Шестьдесят девятая сессия

Женева, 8–11 апреля 2013 года

Предложение по дополнению 6 к поправкам серии 01 к Правилам № 69 (задние опознавательные знаки для тихоходных транспортных средств)

Представлено экспертом от Германии*

8. На прилагаемом рисунке проиллюстрирован этот поэтапный процесс.

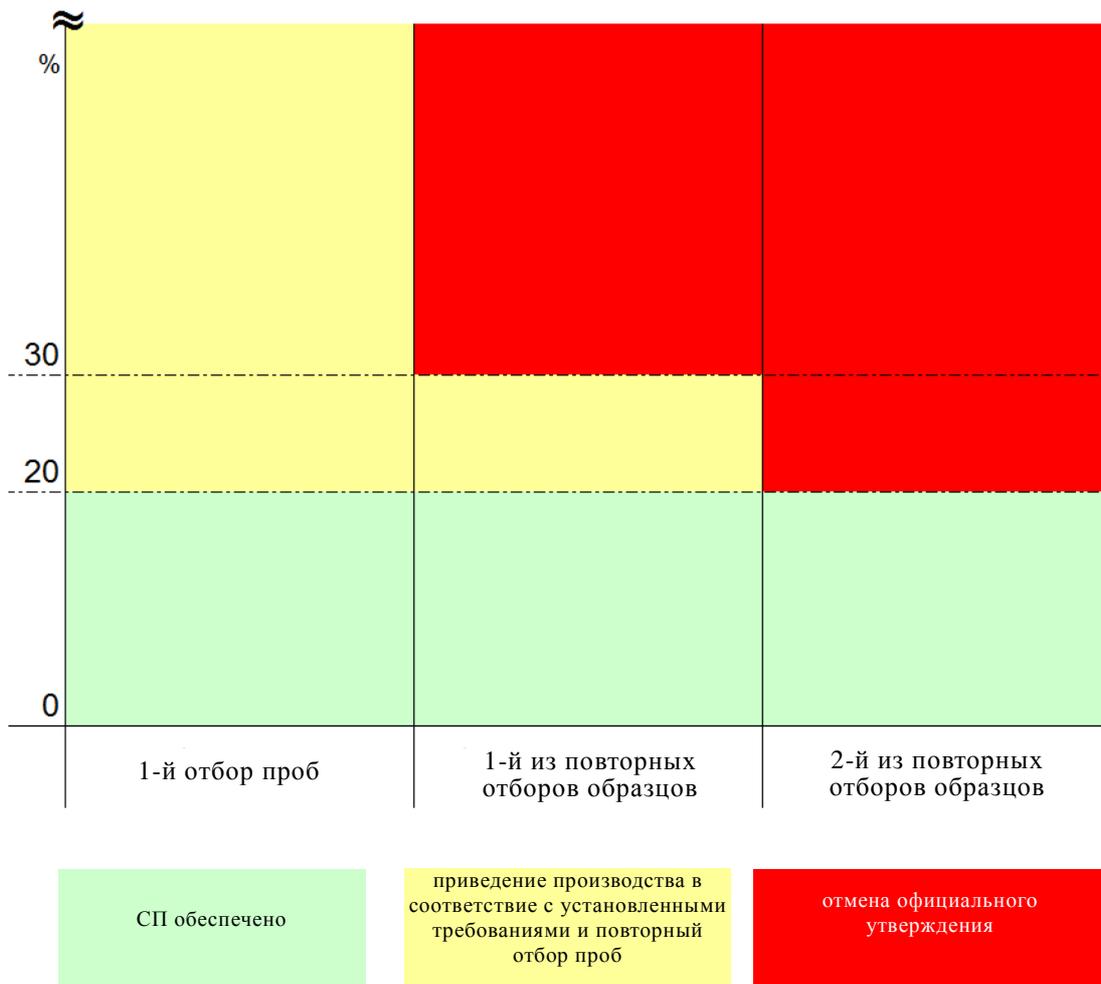
6. Процедура обеспечения СП в настоящее время описана в рамках четко структурированного поэтапного процесса (с ограниченным числом этапов), который позволяет изготовителю на первом этапе – в случае расхождений в измеренных значениях более чем на 20% – привести процесс производства в соответствие с установленными требованиями. Кроме того, процесс обеспечения СП может быть завершен раньше, если первые две выборки полностью соответствуют техническим требованиям.

7. Этими предложениями предусмотрен "третий этап", на котором определяются условия отмены официального утверждения, когда после второго повторения данного процесса изготовитель оказывается не в состоянии надлежащим образом привести процесс производства в соответствие с установленными требованиями.
